Différences visuelles sur le galet tendeur 531 0280 10

1.6 16V

Référence INA: **531 0280 10**

Image 1: Type série constructeur

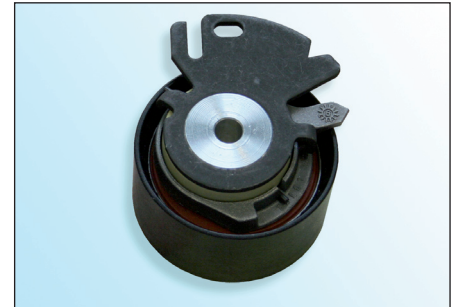
Deux types de galets tendeurs peuvent être montés sur les véhicules mentionnés ci-dessus.

Les deux types de galets tendeurs sont homologués par le constructeur.

L'Image 1 montre le galet tendeur monté en série par le constructeur.

Ce galet tendeur est également livré par INA sur le marché de la rechange.

L'Image 2 montre le galet tendeur livré à la rechange par le constructeur.

Le montage et le réglage de la tension de la courroie doivent être faits selon les instructions du constructeur.
